Přehledový list připomínek v lokalitě 252 / Slivenec

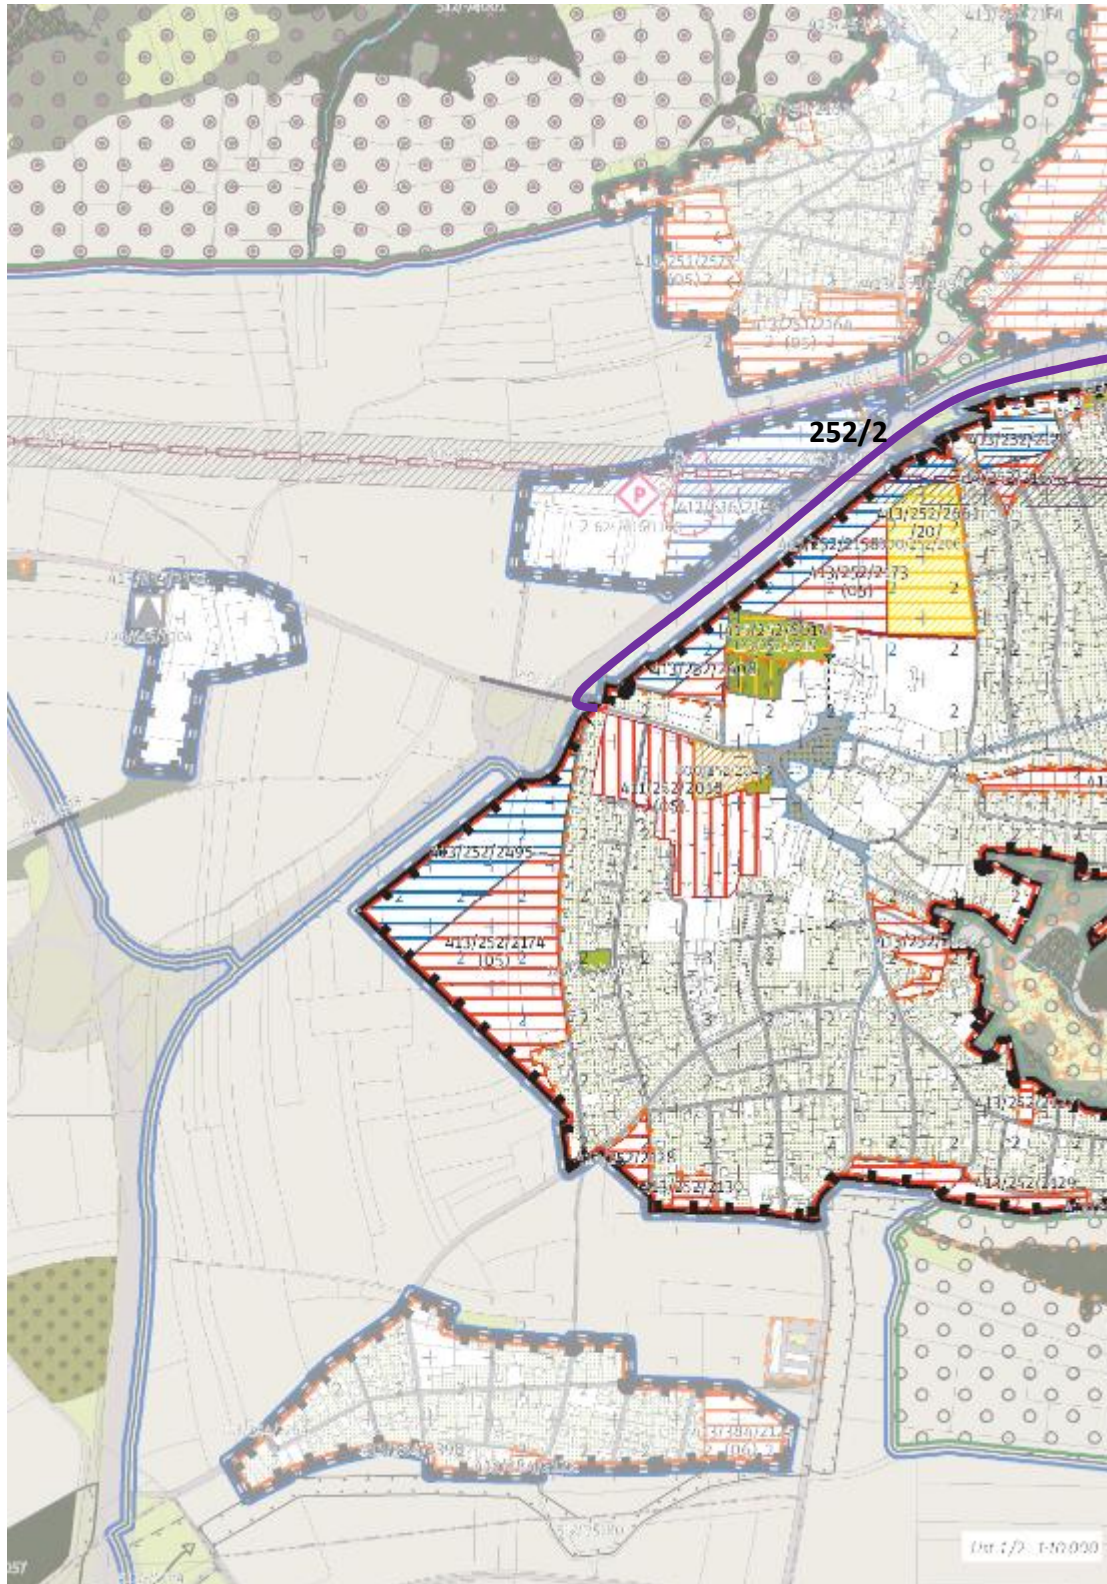
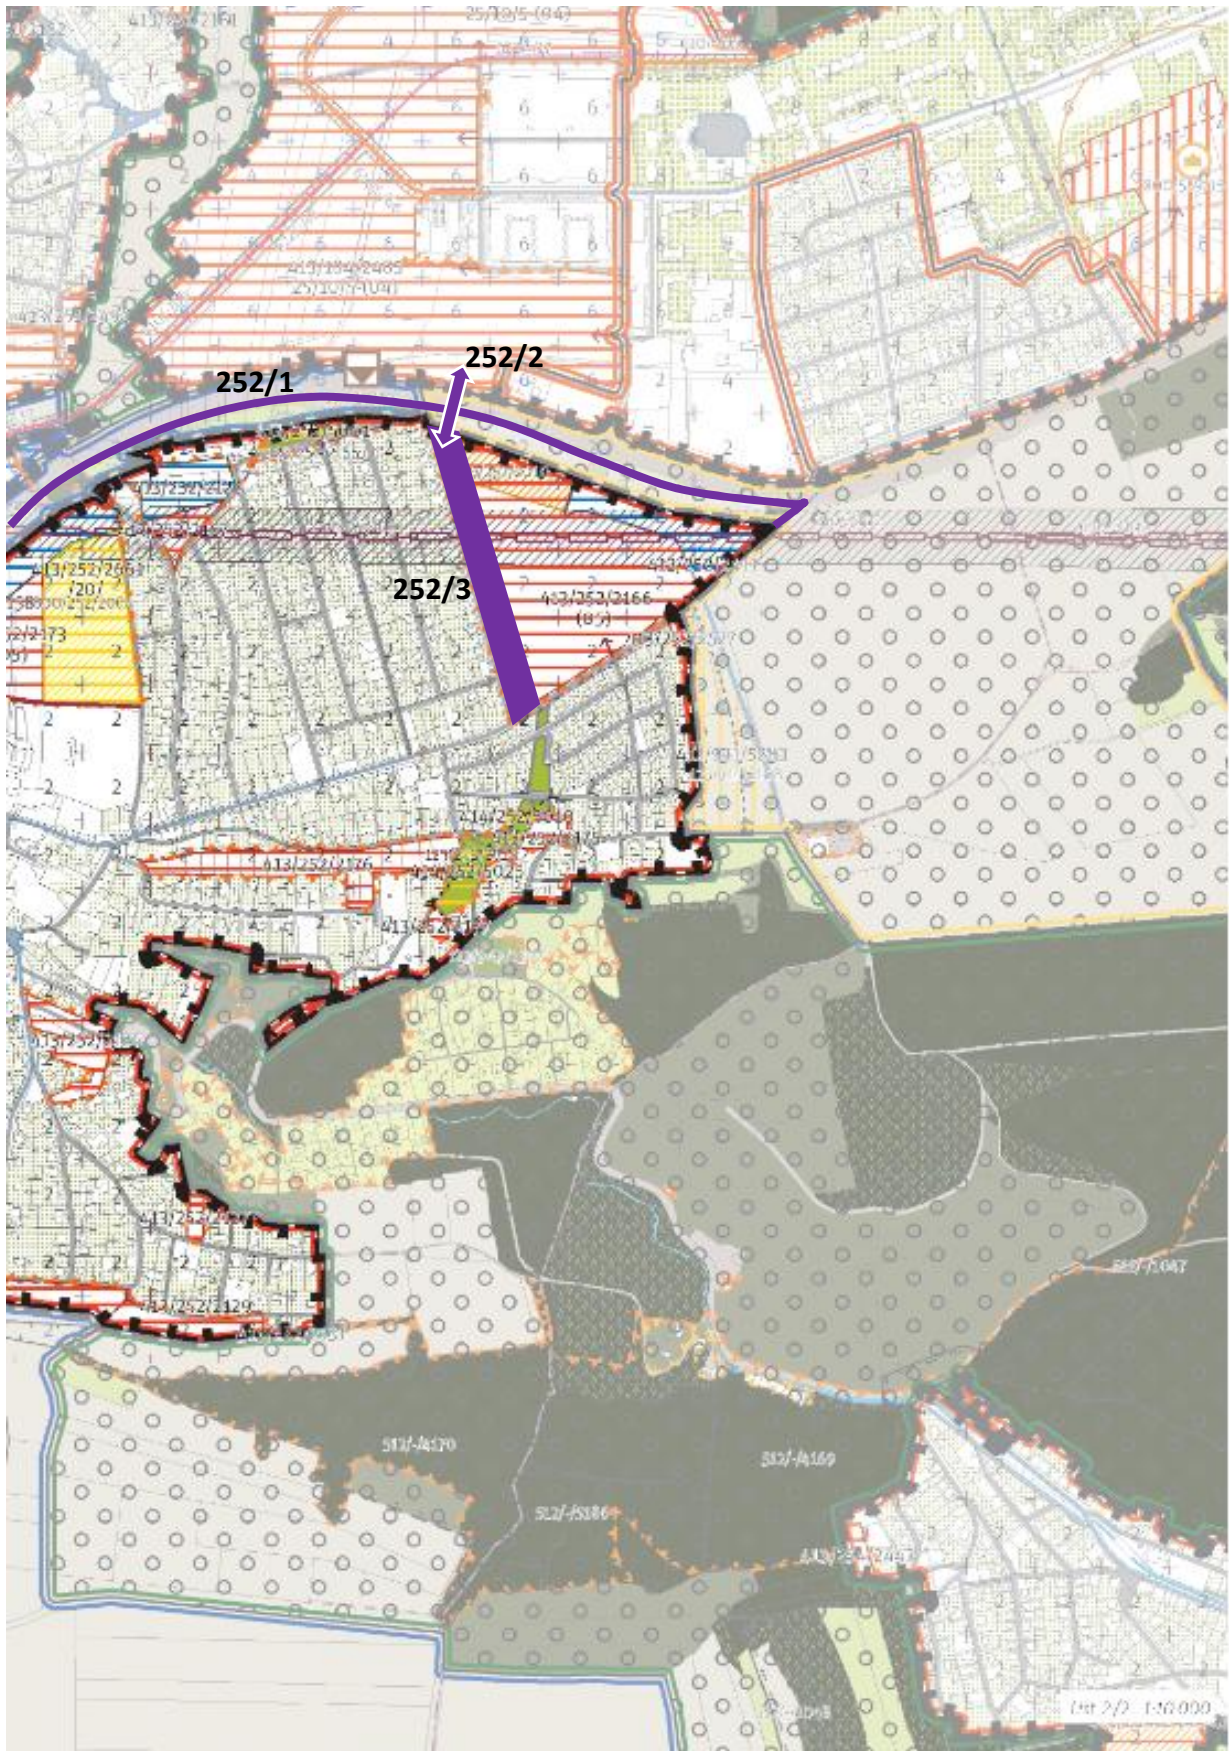
252/1

Posun hranice lokality na jižní hranu ulice K Barrandovu. Využití pásu zeleně jako park. Tato připomínka je zásadní.

252/2

Chybějící ekodukt. Tato připomínka je zásadní.

252/3

Parková plocha propojující ekodukt s parkovým pásem jižně od ulice Ke Smíchovu. Tato připomínka je zásadní.

252/4

Vypustit z výkresu 02 rastr Výškové regulace, ponechat jako informativní ukazatel ve Schéma 03. Tato připomínka je zásadní.

Odůvodnění: Plánovaný lineární park nad bezpečnostním pásmem VTL plynovodu.

Odůvodnění: Součást páteřního propojení mezi Prokopsko-Dalejským údolím a Chuchelským hájem. Součást platného ÚPn.

Odůvodnění: Součást páteřního propojení mezi Prokopsko-Dalejským údolím a Chuchelským hájem.

Odůvodnění: Výšková regulace pomocí čtverců 100 x 100 m je v území stabilizované lokality s jasnými objemy budov nadbytečná a nepřesná - zavádějící. Výšky hrubého rastru neodpovídají ani současné výškové hladině. PSP dostatečně jasně definují pravidla pro dostavbu proluk či přestavbu stávajících objektů - vychází se z výšky existujících objektů a také z indexu využití lokality.
